改善箇所説明図

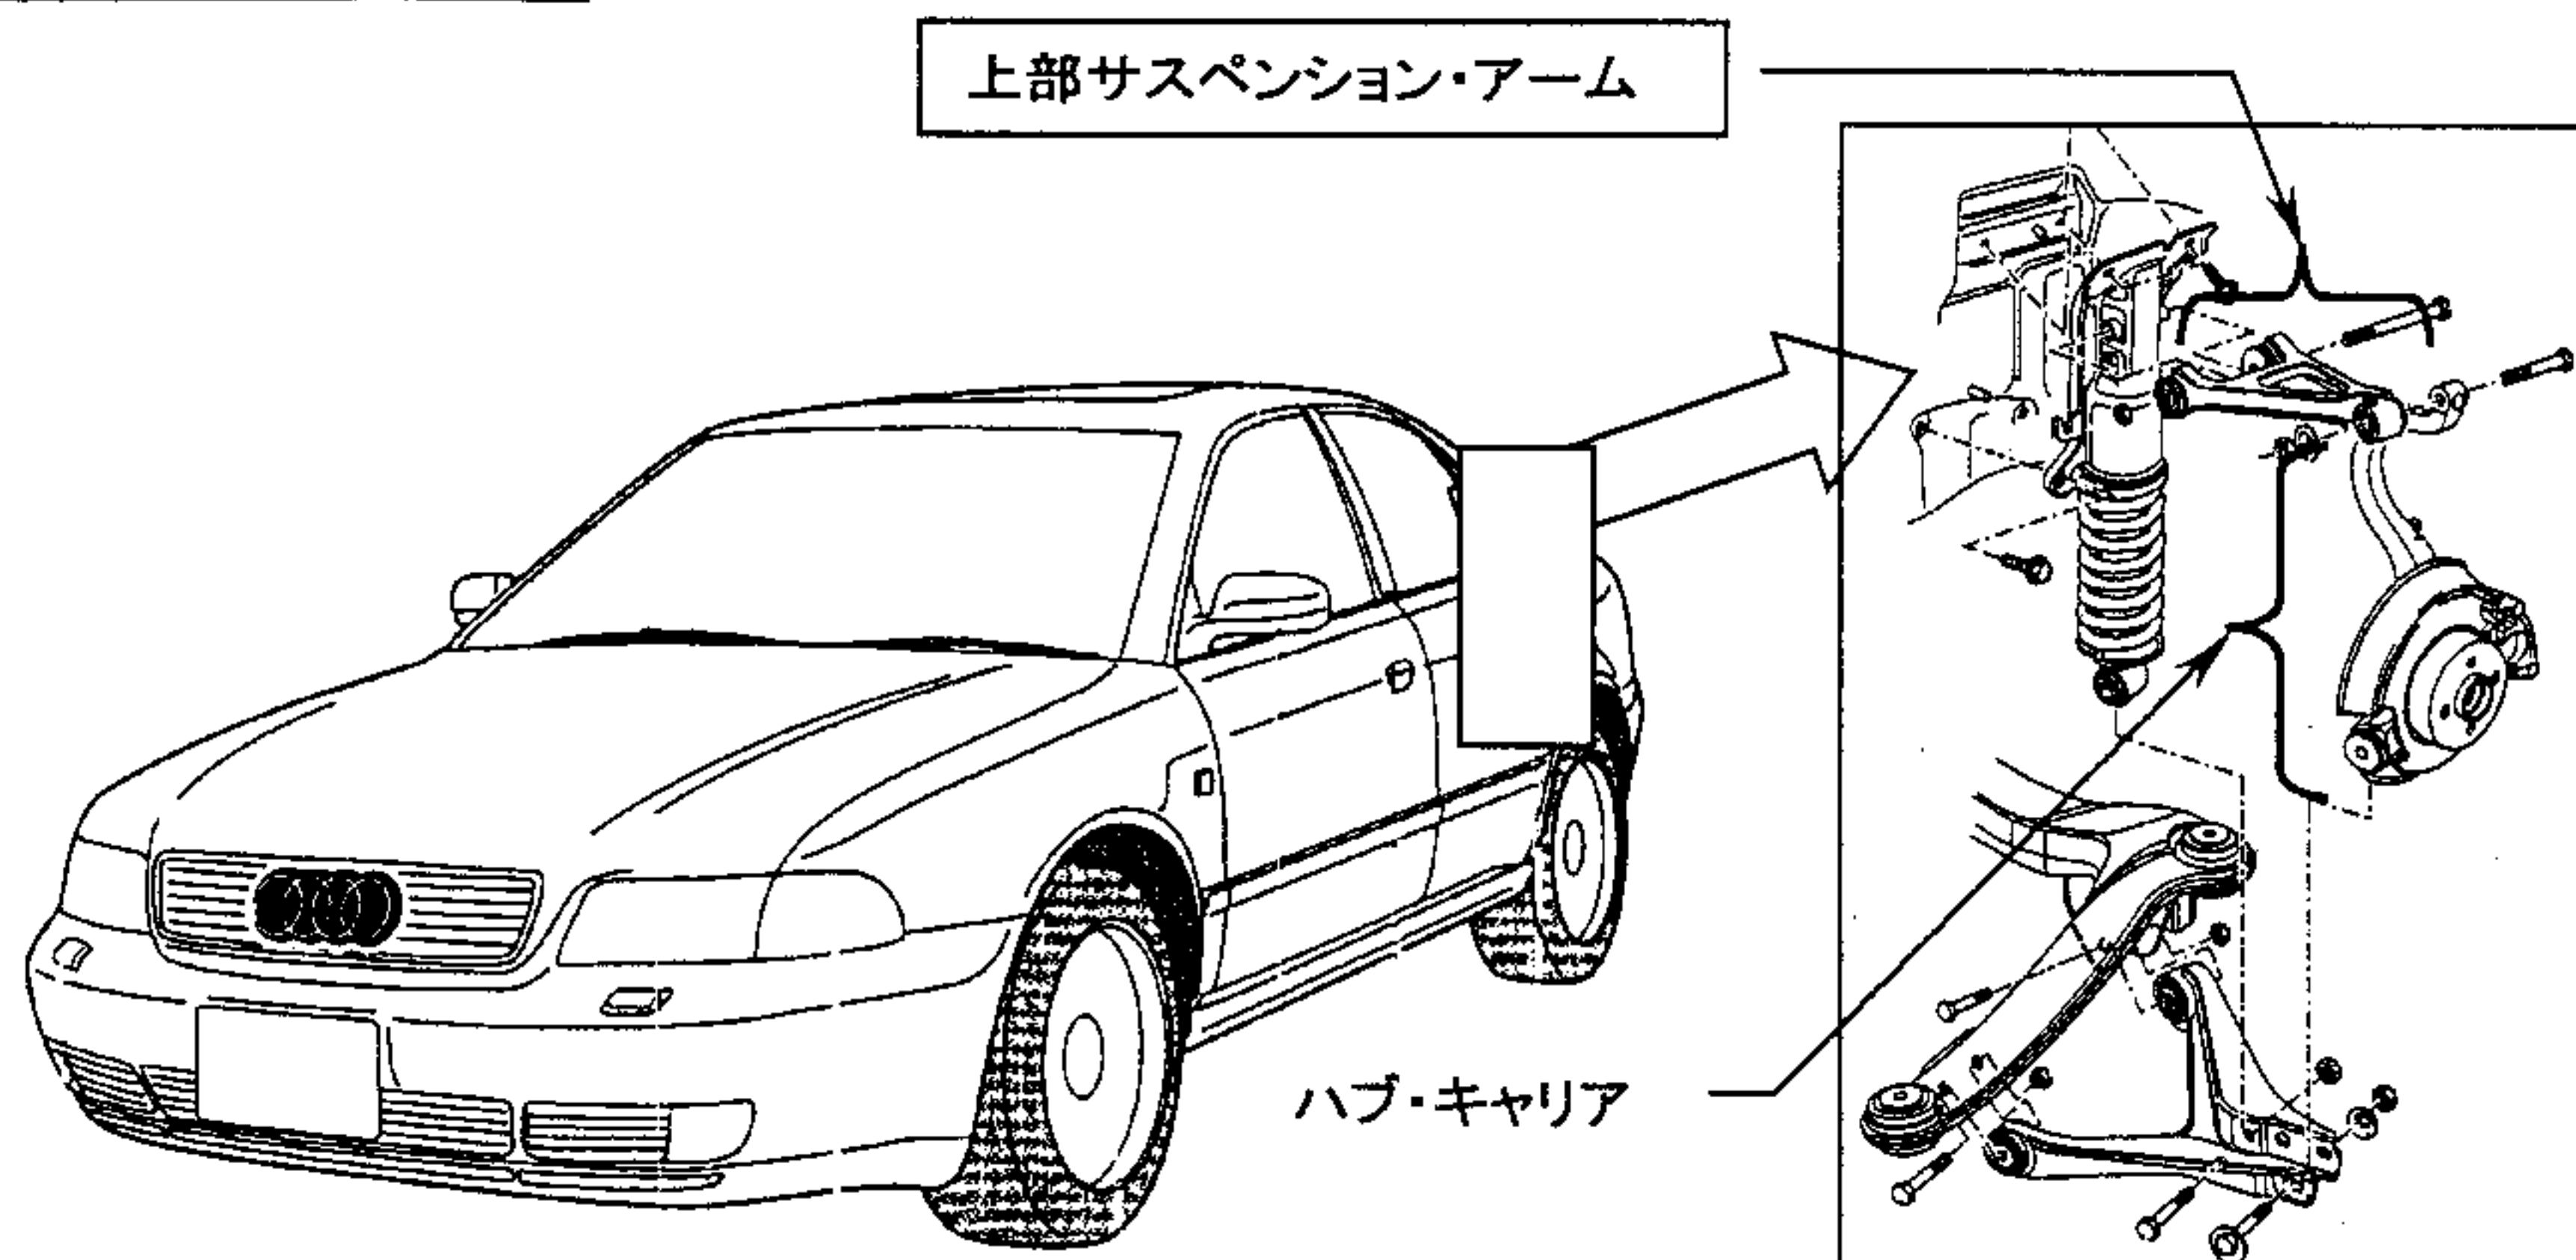
基準不適合発生箇所

後輪緩衝装置において、上部サスペンション・アームに溶接不良のものがあつたため、そのままの状態を使用を続けると、当該アームの溶接部に亀裂が発生し、最悪の場合、上部サスペンション・アームからハブ・キャリアが外れ、走行不能になるおそれがある。

□印は交換する部品

改善措置の内容

全車両点検し、当該アームを良品と交換する。
